MIRANO 10.09.2016

Allegato A

Studio associato: Architetto Massimo Chinellato Geometra Daniele Favaretto
Committente Zabarella Stefano - Righetto Piergiorgio - Righetto Sergio Foffano Aurelio - Foffano Franco - Foffano Adriano - Foffano Erminio Rocco Flavia - Rossi Donato - Tessari Emilia - Tessari Andrea Tessari Andreina - Tessari Daniela - Tessari Valeria	Data 15 settembre 2016 Scala Varie
Lavoro Piano di lottizzazione "Piano norma n°10" Variante al P.U.A. prot. n° 14514 del 18/05/2015	Unico
Oggetto del disegno ISOLA ECOLOGICA PER 33 UTENZE

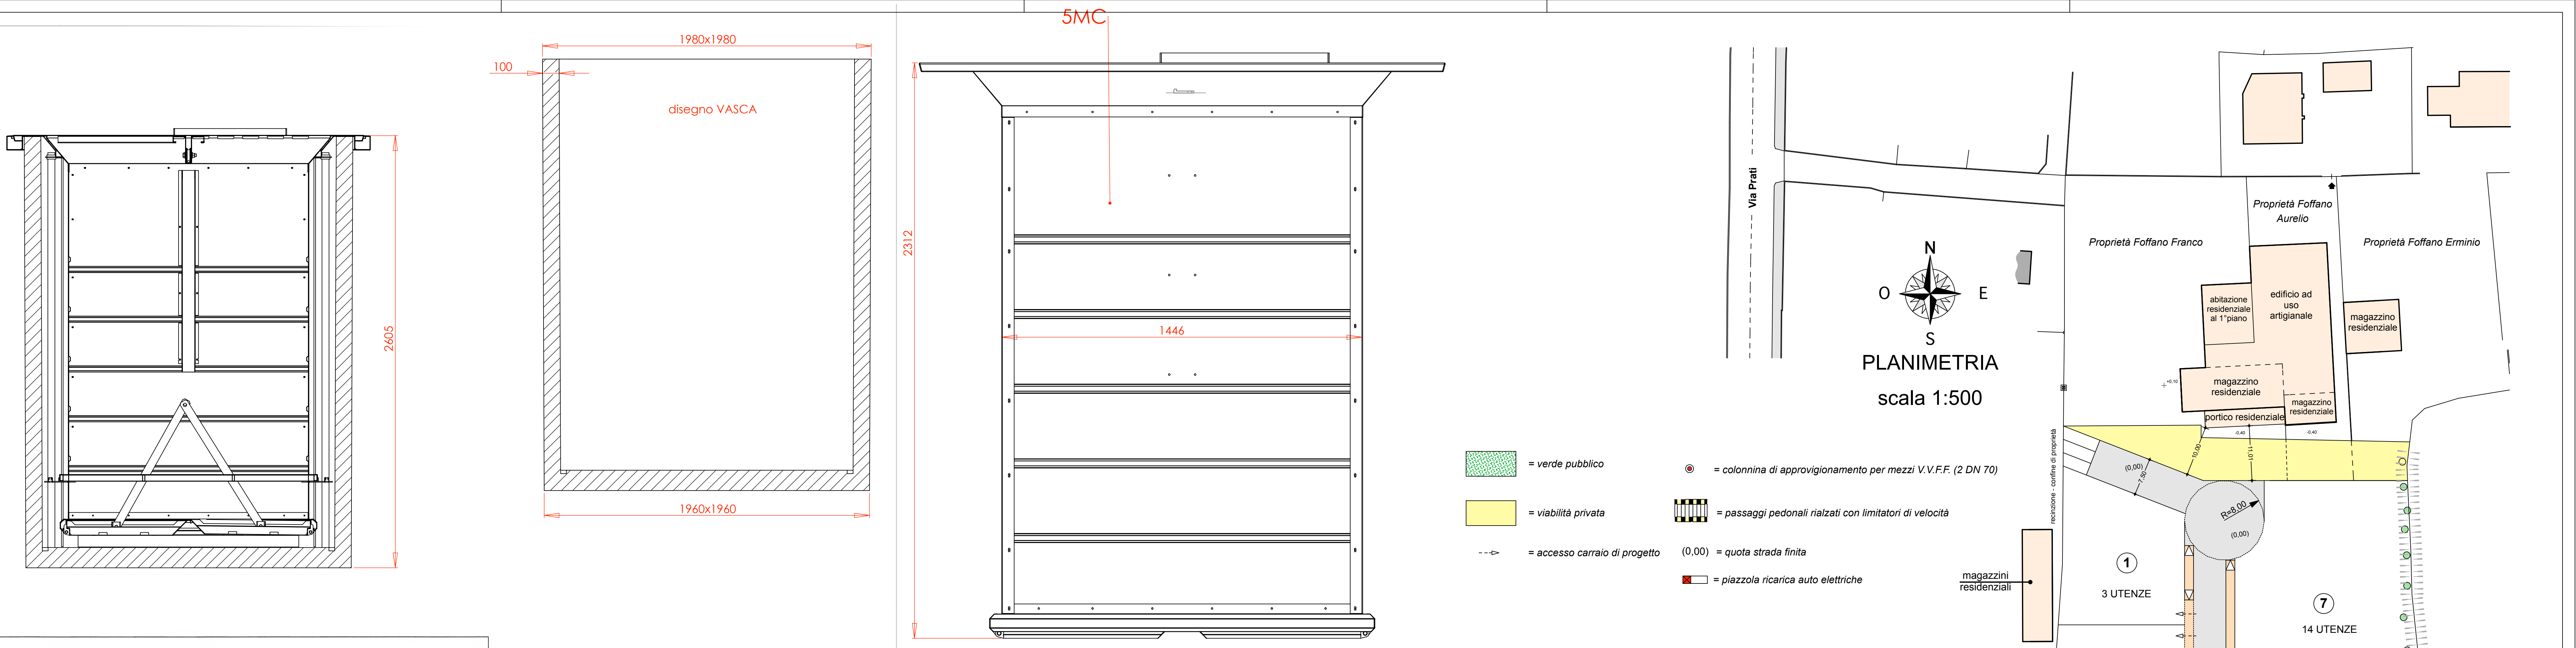
LA POSIZIONE INDIVIATA PER LA PIAZZOLA ECOLOGICA, DAL PUNTO DI VISTA DELLA GESTIONE DEGLI SVUOTAMENTI, APPARE CONFORME.

• SI PONE L'ATTENZIONE, DA PARTE DELLA POLIZIA LOCALE E DELL'UFFICIO AMBIENTE, IN RIFERIMENTO ALLA LETTERA B, CAPITOLO 3 DELL'ART. 15 DEL REGOLAMENTO DI GESTIONE DEI RIFIUTI URBANI DEL COMUNE DI SPINER.

• SI EVIDENZIA LA NECESSITA' DI CONSIDERARE, DA PARTE DELLA POLIZIA LOCALE, LA "ROTONDA" COME AREA DI MANOVRA NEL CASO DI ISTITUZIONE DEL SENSO ROTATORIO DELLA VIABILITA'.
